## DETERMINAZIONE DIRIGENZIALE N. 103 / 2025

**OGGETTO: D. LGS. N. 152/06 E S.M.I. - L.R. 13/2023 - VERIFICA DI ASSOGGETTABILITA' A VALUTAZIONE AMBIENTALE STRATEGICA DELLA VARIANTE SEMPLIFICATA AL P.R.G.C. VIGENTE AI SENSI DEGLI ARTT. 17 BIS COMMA 4 L.R. 56/77 E 8 D.P.R. 160/10: AMPLIAMENTO DEL CORTILE DI PERTINENZA PER REALIZZAZIONE PIAZZALE DA ADIBIRE A PARCHEGGIO E AREA DI MANOVRA - RICHIEDENTE: TORINOLEGGI SRL - LOCALIZZAZIONE: VIA B.L. BUROCCHI 22/A - PROVVEDIMENTO DI ESCLUSIONE DA VAS (667)**

**OGGETTO: Comune di Rivoli**  
Città Metropolitana di Torino  
**Progetto di ampliamento spazi aziendali in Area Normativa s 6**  
presentata da Torinoleggi srl, Via B.L. Burocchi 22/A  
ai sensi del DPR 160/2010 e dell'art. 17bis c. 4 LR 56/77  
**Conferenza dei Servizi ai sensi art. 14 ter L. 241/1990**  
**Parere di Competenza**

**OGGETTO:** COMUNE DI RIVOLI - VARIANTE SEMPLIFICATA AL P.R.G.C., AI SENSI DEL COMMA 4 ART. 17BIS DELLA L.R. 56/77 E S.M.I. E DEL D.P.R. N. 160/2010 – TORINO NOLEGGI - PRONUNCIAMENTO DI COMPATIBILITÀ.

Fig. 1 Planimetria del progetto

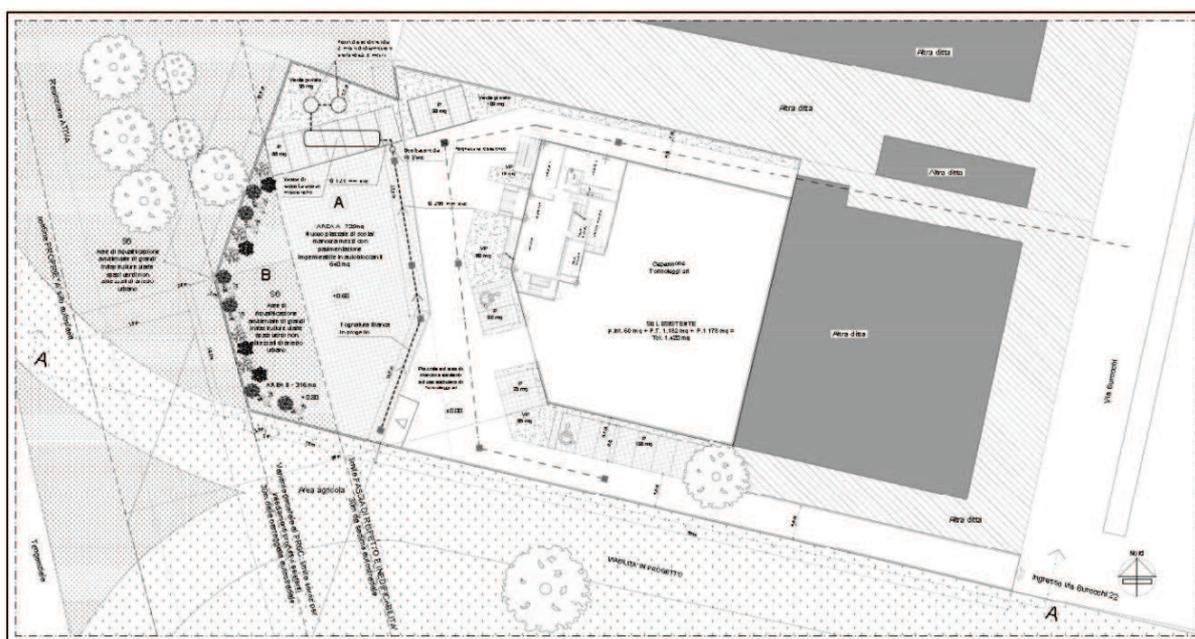
Il progetto prevede la sistemazione del nuovo piazzale di parcheggio e manovra con due tecnologie differenti: con tipologia carrabile drenante impermeabile per quanto riguarda l'area antistante il piazzale esistente sino ad arrivare alla fascia di rispetto stradale (settore A nella fig.1) ed a prato arborato con siepi e specie arbustive per quanto riguarda l'area ricadente nella fascia di rispetto della tangenziale (settore B nella fig.1), pari a 376 mq, nonché la sua perimetrazione parziale verso il lato della tangenziale con una recinzione in orso-grill con cordolo di fondazione in cemento armato per un'altezza totale di circa 2 mt. Sono inoltre previsti parcheggi pertinenziali nella parte nord dell'area in oggetto, al di fuori della fascia di rispetto, e perimetrali al fabbricato esistente. Sono infine previste piccole aree a verde privato nelle aree residuali del lotto.

Planimetria di progetto della rete di raccolta delle acque meteoriche

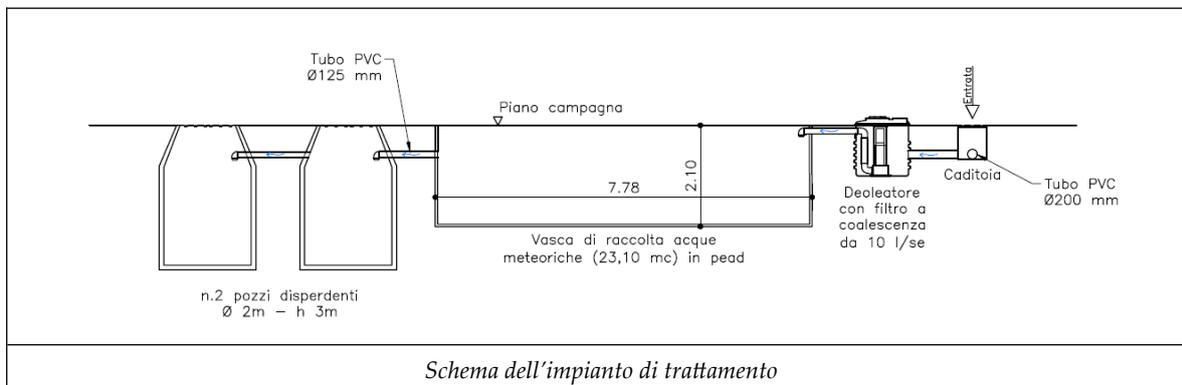
Dalla relazione di dimensionamento idraulico datata ottobre 2024 si evince che il piazzale ad uso parcheggio e movimentazione mezzi verrà realizzato con pavimentazione impermeabile e sarà servito da un sistema di raccolta delle acque di pioggia che saranno trattate in un deolatore con filtro a coalescenza, inviate ad una vasca di laminazione di 23,10 mc che potrà fungere anche da riserva idrica per gli utilizzi non potabili (irrigazione aree verdi); il troppo pieno della vasca verrà allontanato in due pozzi disperdenti di 2 m di diametro e 3 di profondità.

Nel precedente parere reso da questo Ufficio con prot. 157875 del 30/11/2022 nell'ambito della Conferenza dei Servizi preliminare, si era già evidenziato che per la definizione delle corrette modalità di gestione delle acque meteoriche è necessario tenere in considerazione il rischio connesso alla localizzazione del sito all'interno dell'area di ricarica dell'acquifero profondo, individuata dal Piano Regionale di Tutela delle Acque (PTA). È quindi necessario dare evidenza del rispetto delle disposizioni contenute nel documento "Aree di ricarica degli acquiferi profondi – Disciplina regionale ai sensi dell'art. 24, comma 6 delle Norme di piano del Piano di Tutela delle Acque" approvato con DGR 12-6441 del 02/02/2018, con particolare riferimento alle disposizioni contenute nel capitolo 5 – Limitazioni e prescrizioni per gli insediamenti produttivi ed alle eventuali disposizioni che il Comune ha adottato in risposta a quanto contenuto nella DGR;

#### Gestione acque meteoriche

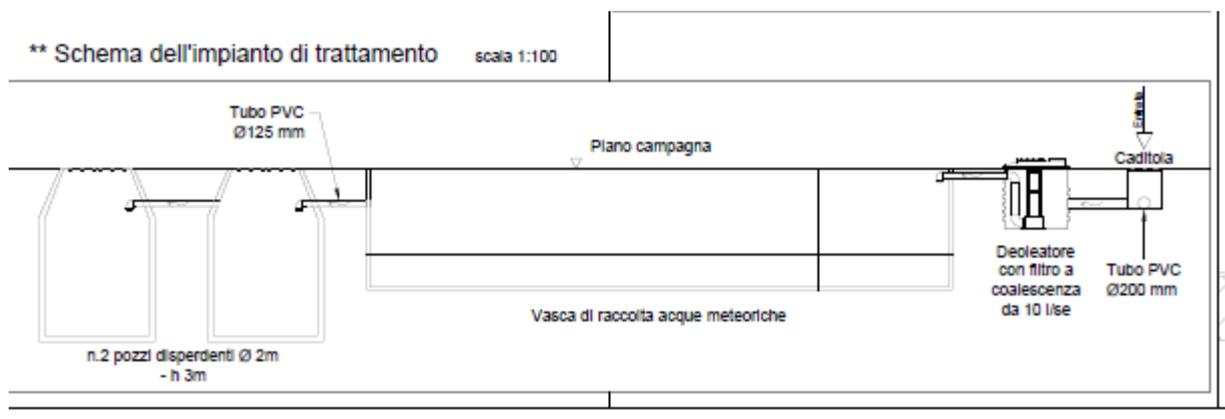
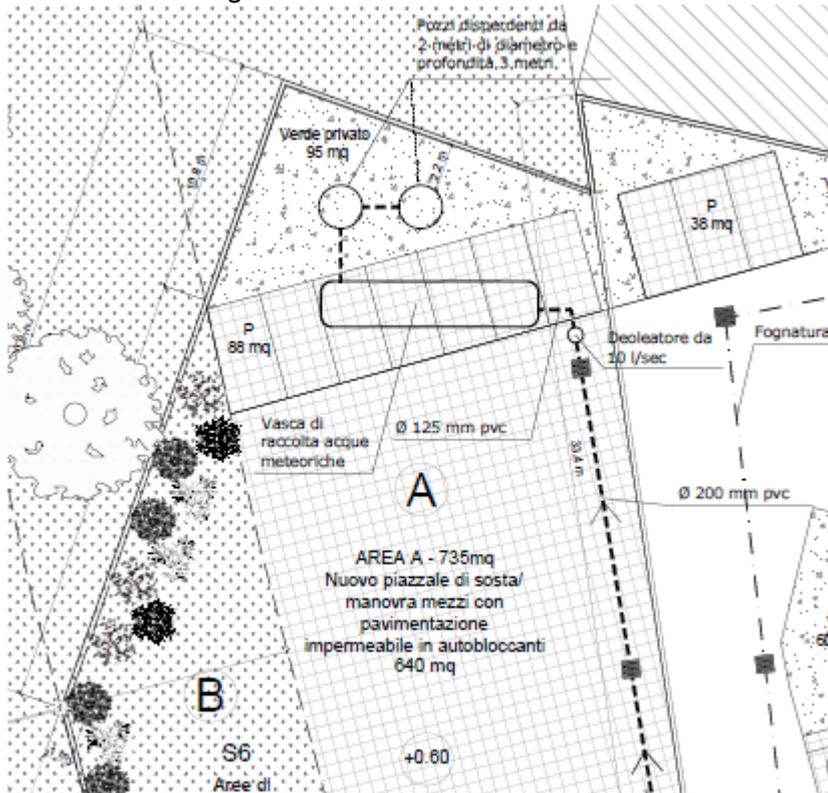
Il sistema di gestione delle acque meteoriche, nell'area in variante è stato oggetto di alcune modifiche rispetto alle previsioni iniziali, allo scopo di fornire riscontro alle osservazioni formulate da Comune e Regione nel corso dell'istruttoria.

In particolare, il sistema è stato dotato di una vasca di laminazione di circa 23 m<sup>3</sup> posta a monte dei due pozzi disperdenti, in grado di garantire l'invarianza idraulica e dimensionata per eventi meteorologici intensi con tempo di ritorno di 100 anni.
